改善箇所説明図

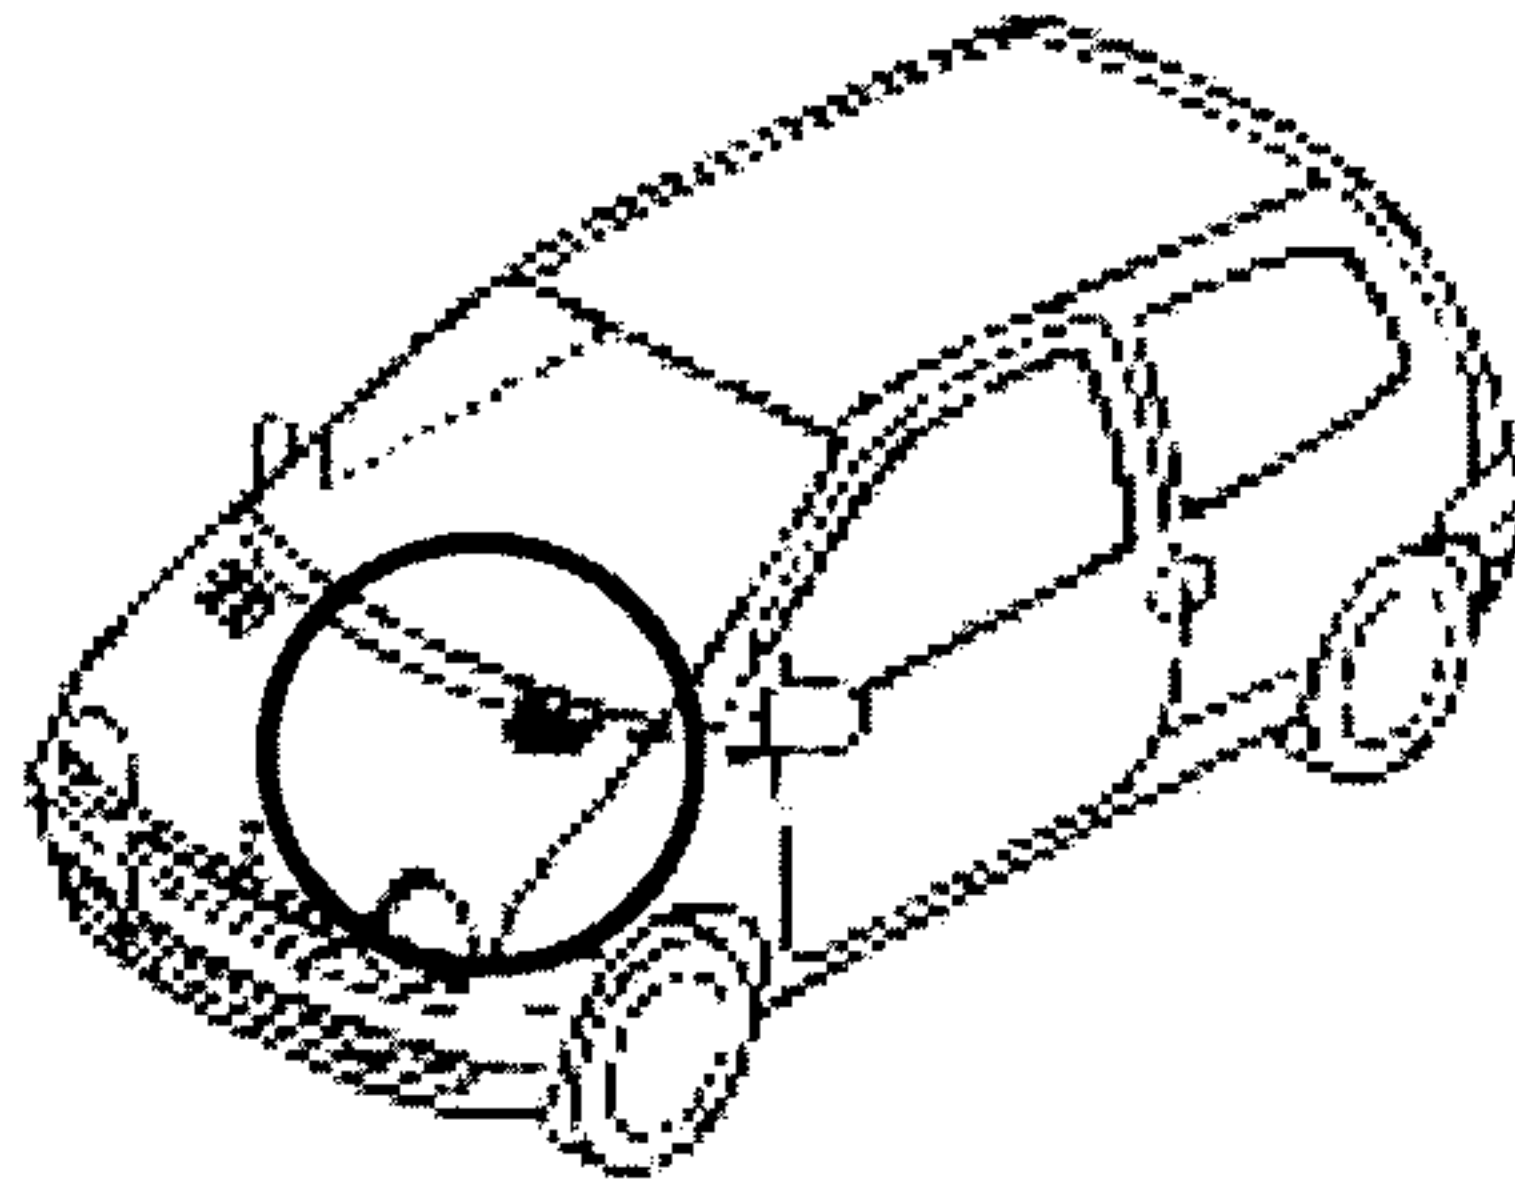
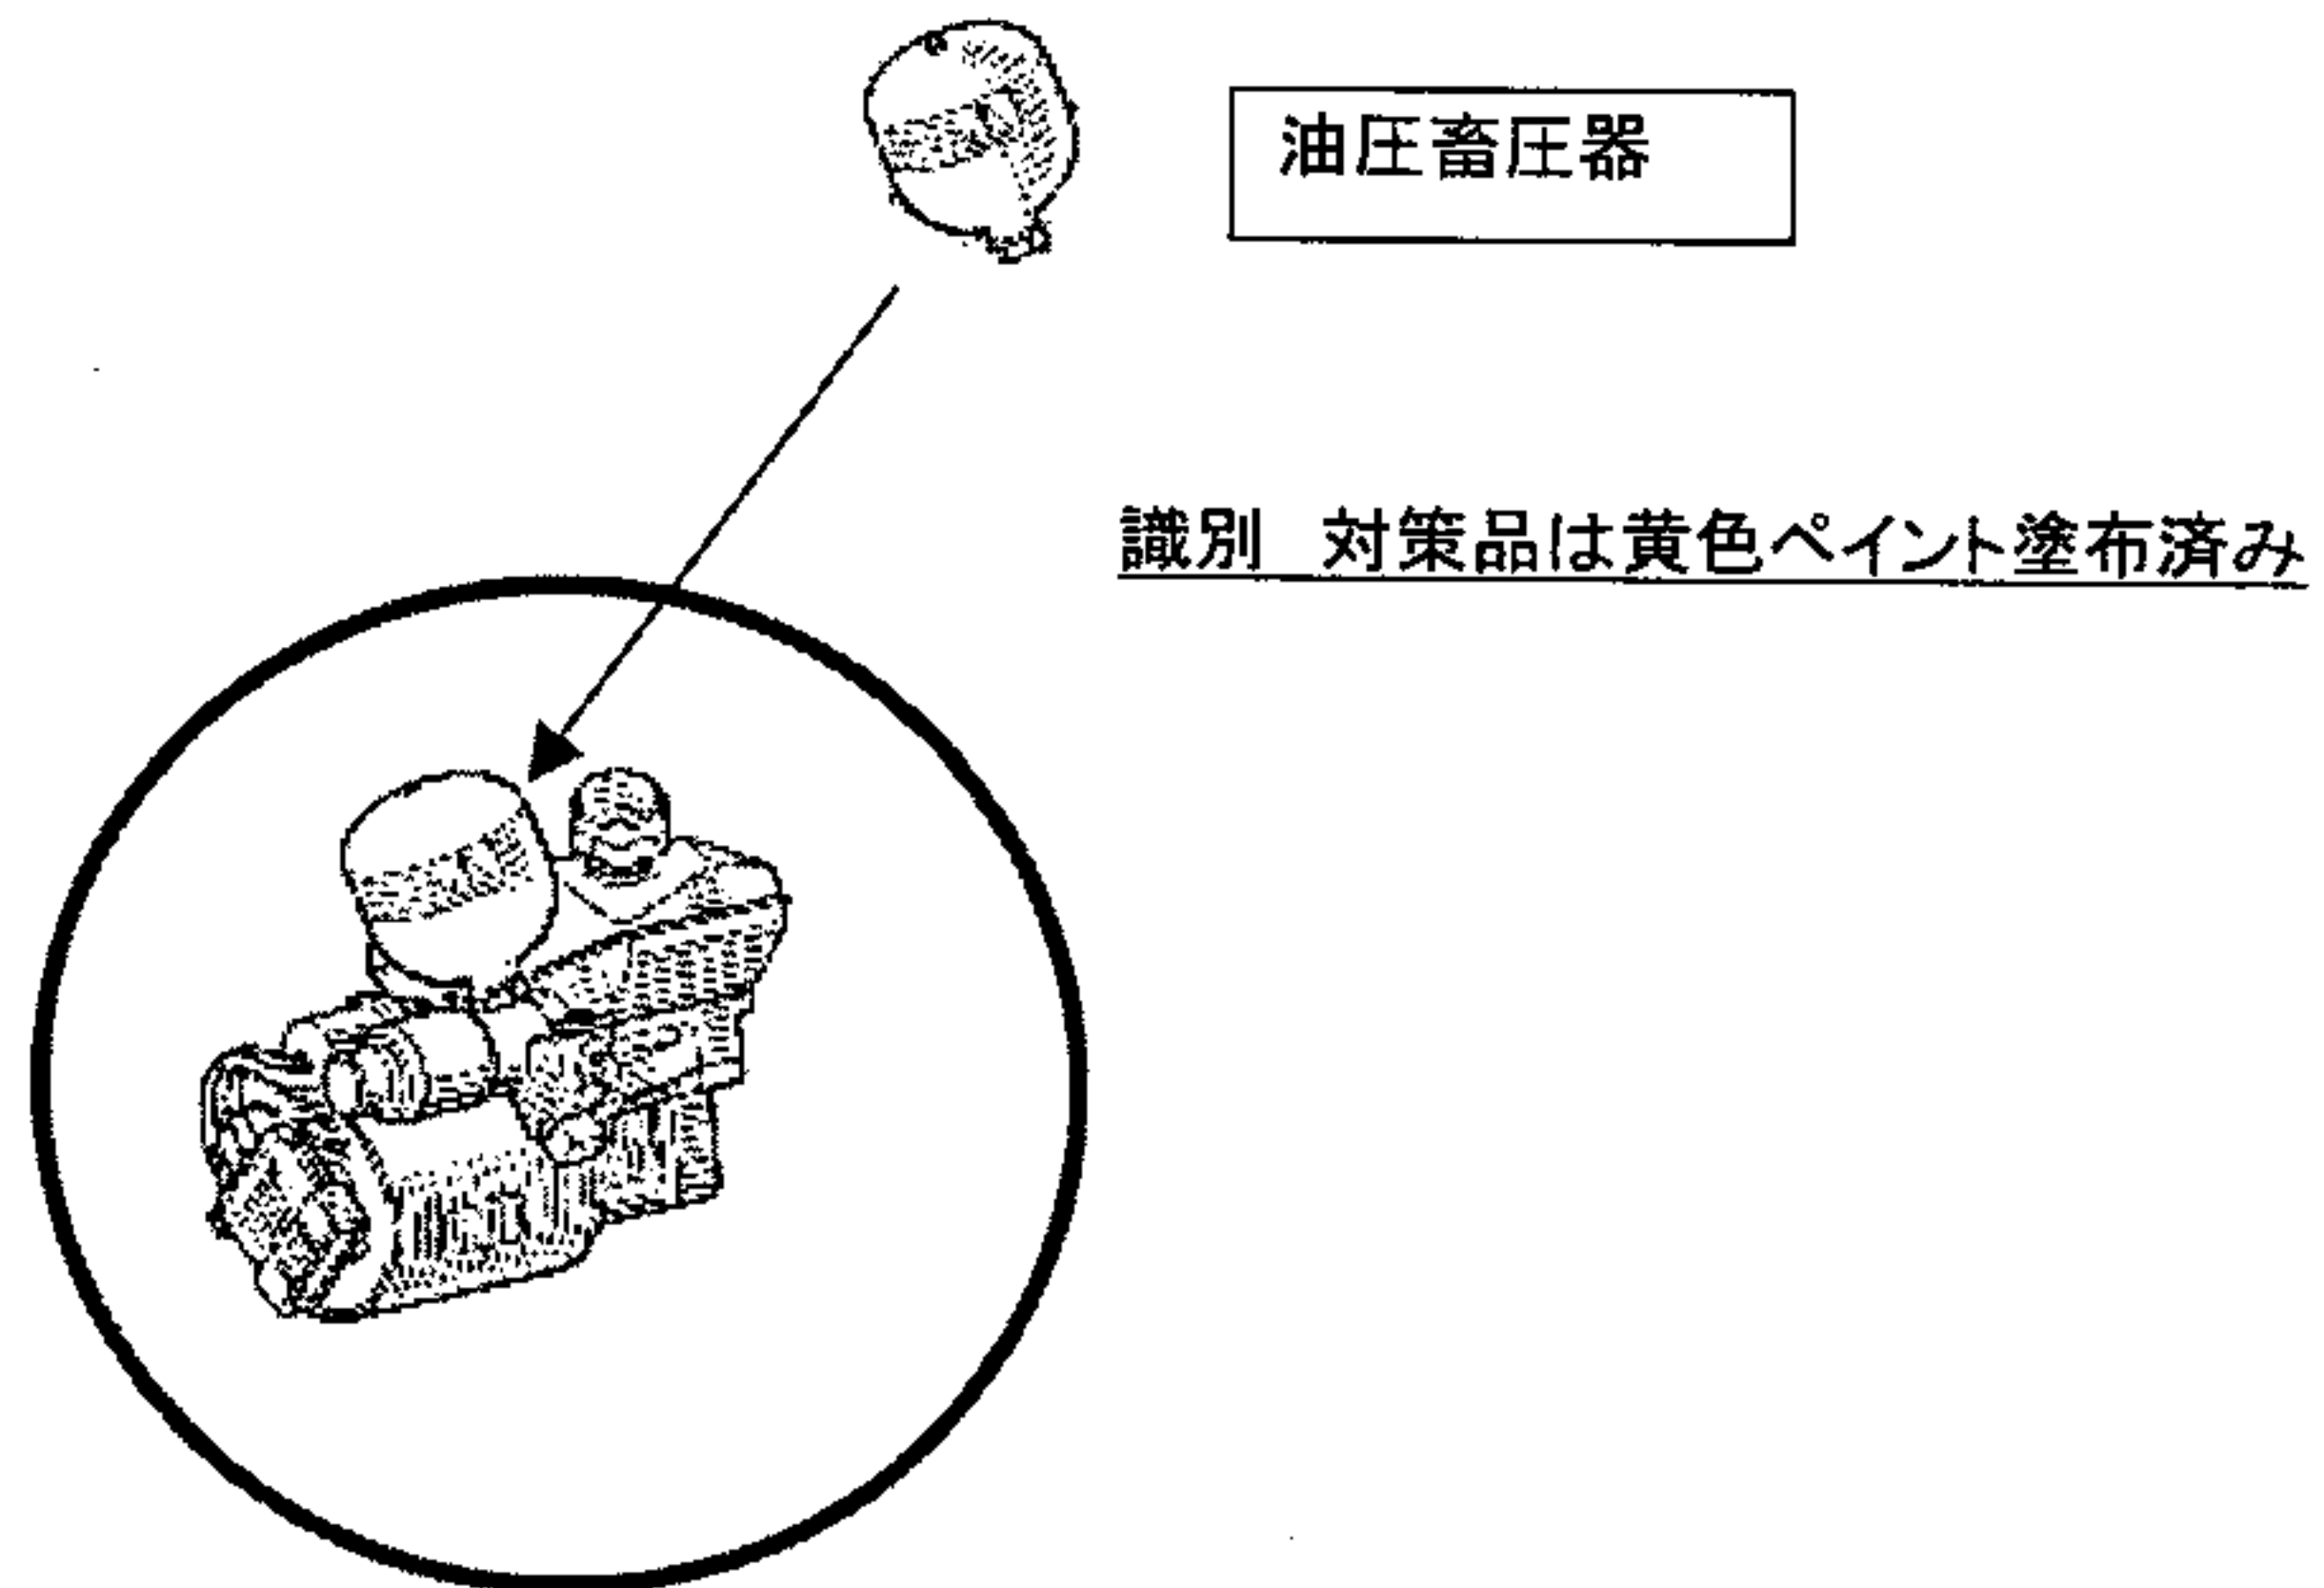
基準不適合発生箇所

電子制御式クラッチの油圧蓄圧器内部の隔壁の材質が不適切なため、そのまま使用を続けると、隔壁が劣化して蓄圧能力が低下し、クラッチの断続が不十分となるものがある。このため、変速時に異音が発生し、最悪の場合、変速ができなくなるおそれがある。

改善の内容

全車両、油圧蓄圧器を対策品に交換する
